**AVIS RELATIF À LA PROTECTION
CONTRE LES EVENTUELS EFFETS NOCIFS ET NUISANCES
PROVOQUÉS PAR LES RAYONNEMENTS NON IONISANTS
GÉNÉRÉS PAR DES ANTENNES ÉMETTRICES STATIONNAIRES**

Commune : CHARLEROI - Exploitant : TELENET GROUP

Référence exploitant : HT1538B

Rapport n° 3639 / 2023

Figure 1 : Vue en plan des lieux de séjour et des points de contrôle

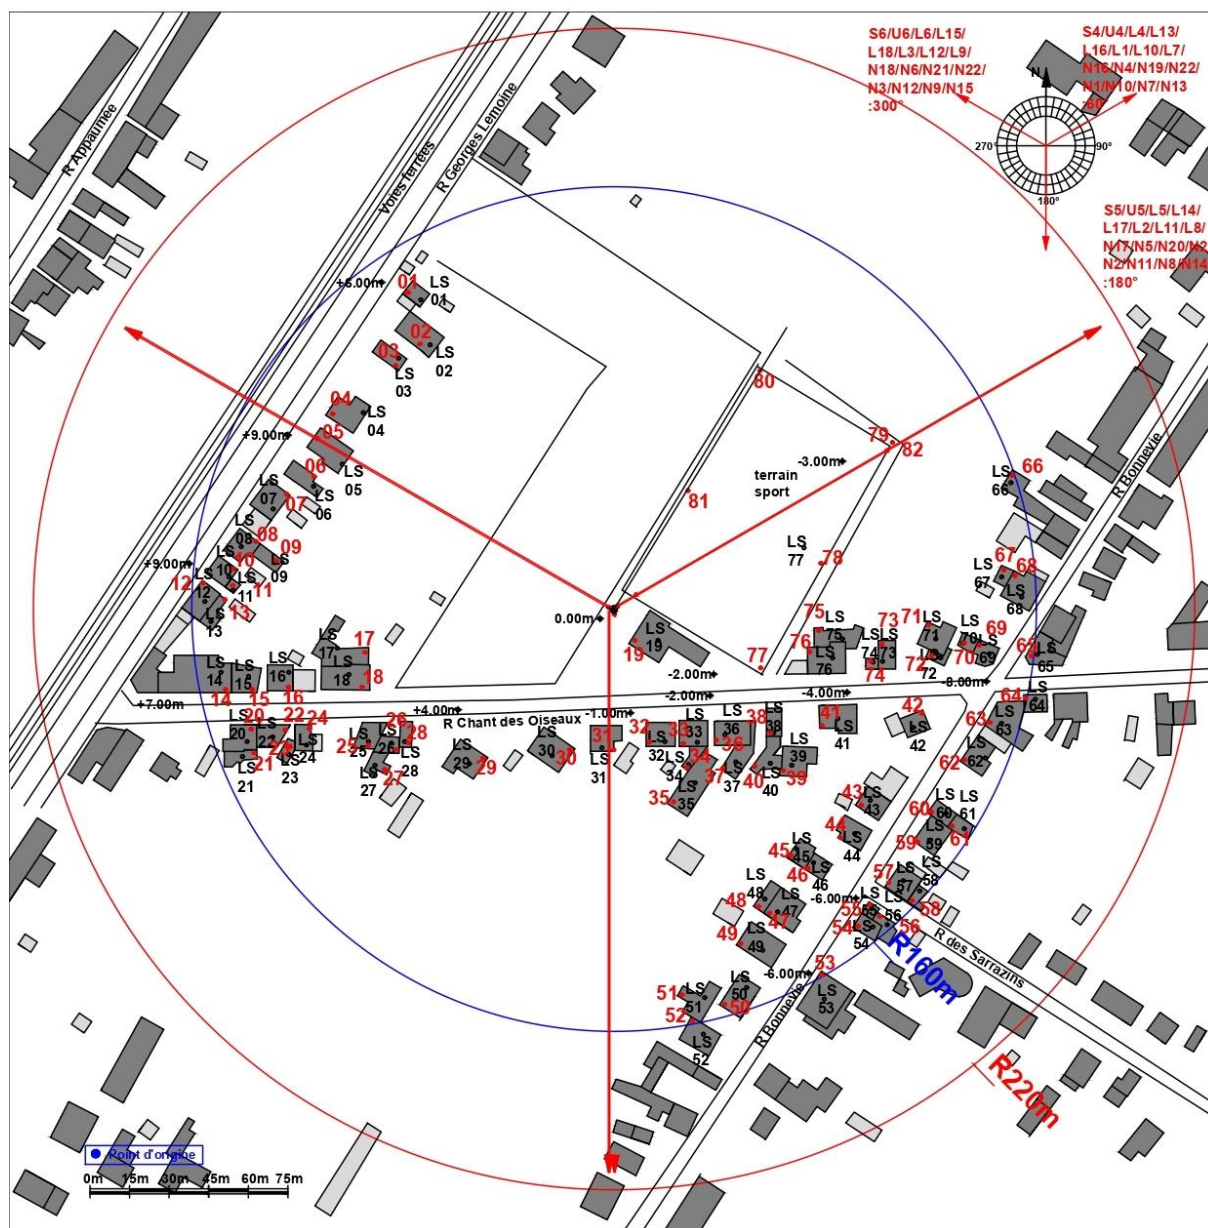
- le numéro du point de contrôle repris sur un des plans de la figure 1;
- le numéro du LS dans lequel se trouve le point de contrôle de la 1^{ère} colonne ;
- l'atténuation d'obstacle prise en compte pour le calcul de l'indice d'exposition dans le LS ;
- le résultat du calcul de l'indice d'exposition.

En ce qui concerne les antennes de l'installation mentionnées dans le tableau 1, la distance maximale à laquelle la limite pourrait être atteinte, à l'extérieur, est égale à 171,4 m. S'il n'y a pas de LS à une distance inférieure, les antennes respectent forcément la limite d'immission.

Dans le cas des LS situés à l'intérieur des bâtiments, une atténuation d'obstacle est prise en compte et il en résulte que la distance maximale à laquelle la limite pourrait être atteinte se réduit à 121,3 m.

Les résultats de l'évaluation décrite au paragraphe 4 indiquent que les antennes émettrices stationnaires de l'installation faisant l'objet du présent avis ne produisent pas, dans un lieu de séjour, un rayonnement électromagnétique maximum supérieur aux limites fixées à l'article 4 du décret.

En conclusion, les antennes émettrices stationnaires faisant partie de l'installation référencée dans le paragraphe 2 et dont les caractéristiques techniques sont résumées dans le tableau 1 **respectent les limites d'immission** fixées à l'article 4 du décret du 8 décembre 2022 (M.B. du 16.12.2022) modifiant le décret du 3 avril 2009 relatif à la protection contre les éventuels effets nocifs et nuisances provoqués par les rayonnements non ionisants générés par des antennes émettrices stationnaires.
